Keuringsverslag van een elektrische laagspanning- en zeer lage spanningsinstallatie

NIET CONFORM

Datum keuring: 22/03/2024

Straatnaam Paul bellefroidlaan
Huisnummer 29
Busnummer 3
Postcode 3500
Gemeente HASSELT
Land België

Afbeelding schakel- en verdeelbord:

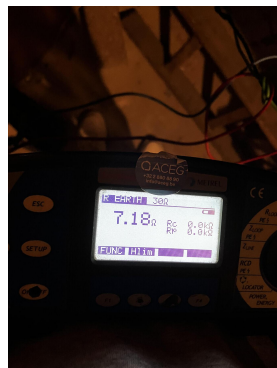
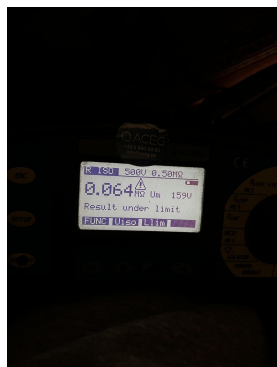
12.01 De waarde van de isolatieweerstand van één of meerdere stroombanen is kleiner dan 0,5M ohm (Boek 1 Onderafdeling 6.4.5.1.)

15.02 De aanduiding van de stroomkringen en/of apparatuur, aansluitklemmen, enz dient aangebracht of vervolledigd te worden. (Boek 1 Onderafdeling 3.1.3.1. en 3.1.3.3.A. en 5.1.6.1)

15.09 De genaakbare, naakte onder spanning staande delen zijn onvoldoende afgeschermd. (Boek 1 Afdeling 5.1.4. en 4.2.2.3.)

15.10 Niet gebruikte invoeringen van het verdeelbord zijn niet correct of onvoldoende afgedicht. (Boek 1 Afdeling 5.1.4. en 4.2.2.3.)

16.01 Een verzegelbare differentieelstroombeschermingsinrichting dient geplaatst te worden aan het begin van de installatie. (Boek 1 Onderafdeling 4.2.4.3.)

16.04 Een afzonderlijke differentieelstroombeschermingsinrichting met een gevoeligheid van 30mA is te plaatsen voor installaties van badkamer, wasmachine, vaatwas, droogkast en/of gelijkaardige toestellen. Deze dient ondergeschikt te zijn aan de hoofddifferentieelstroombeschermingsinrichting (Boek 1 Onderafdeling 7.1.4.1. en 4.2.4.3.)

17.02 De smeltzekeringhouders of houders van kleine vermogensschakelaars met pennen met een sectie kleiner dan 10mm² dienen voorzien te worden van kalibreerelementen. (Boek 1 Onderafdeling 5.3.5.5.A.)

18.17 De niet-gebruikte leidingen verwijderen of aan de uiteinden te isoleren.

19.06 Niet alle contactdozen op LS zijn kinderveilig en/of voorzien van een beschermingscontact (NBN C61-112). (Boek 1 Onderafdeling 1.4.2.3. en 5.3.5.2.)
